六輕相關計畫
環境影響評估審查結論
執行監督委員會
(台塑企業)

第九十六次委員會報告資料

中華民國 113 年 09 月 23 日

第95次監督委員會意見回覆辦理情形及
113年第2季環境監測結果報告

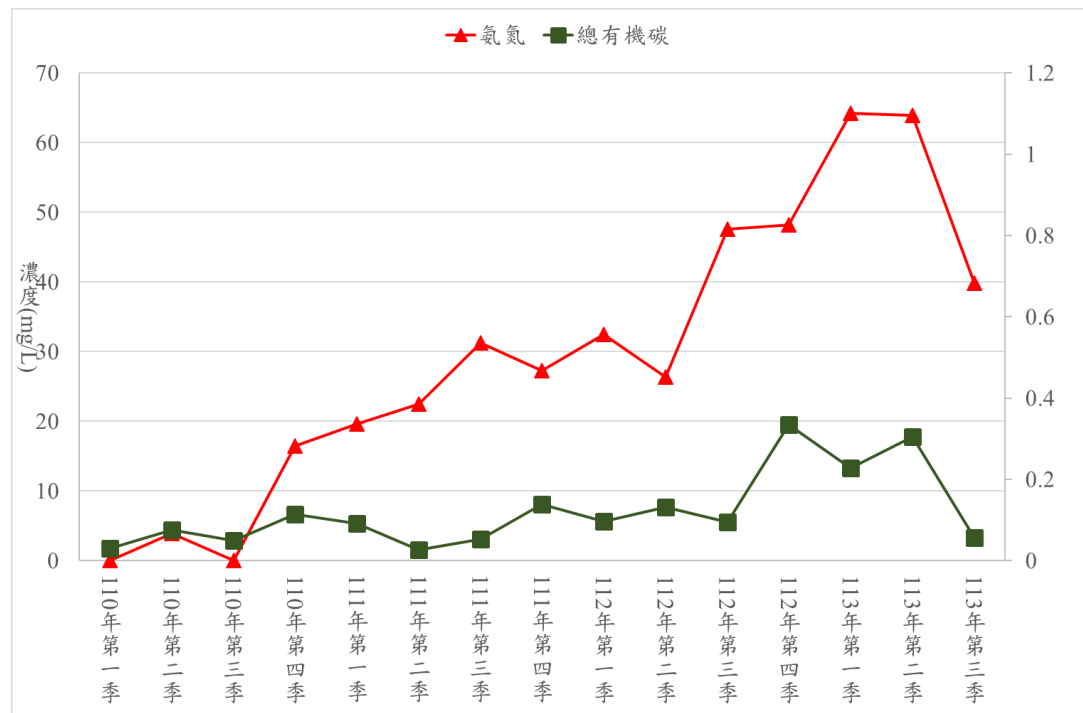
一、環評監測井5相關測項數據偏高，是否有其他污染源？

2. 環評監測井5總有機碳在近年來呈現上下起伏，尤以112年第4季明顯，且變化趨勢與氨氮相似，分析與氨氮相關係數約為0.6，屬中度相關。

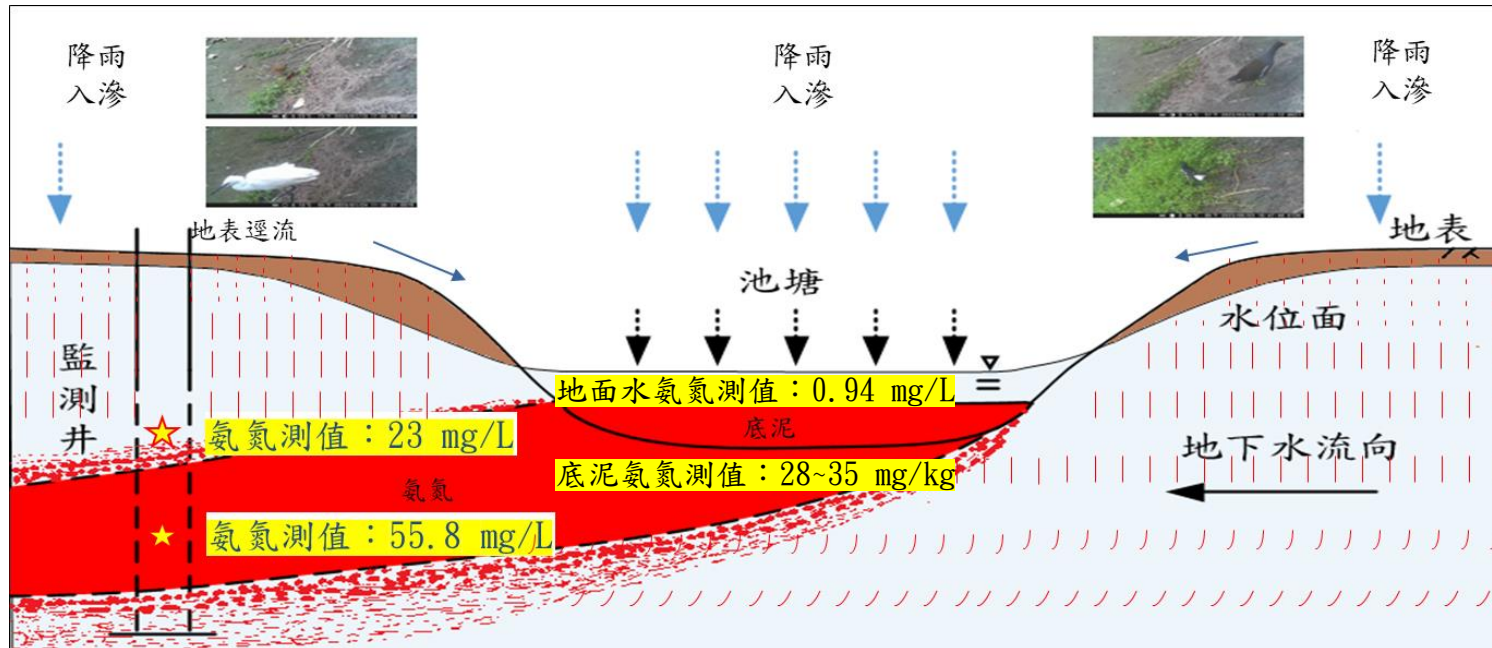
一、環評監測井5相關測項數據偏高，是否有其他污染源？(續2)

3. 而氨氮偏高之原因，經現勘北側防風林內有一池塘(窪地蓄水)，且生態豐富，即氮源充足。研判降雨及地表逕流將有機質及含氮物質攜至池塘，入滲至地下水，在厭氧(隨深度增加越厭氧)環境中，含氮物質形成高濃度氨氮，並隨地下水水流，影響環評井5，如下圖所示，氨氮測值依取樣深度分別為23 mg/L、55.8 mg/L)。
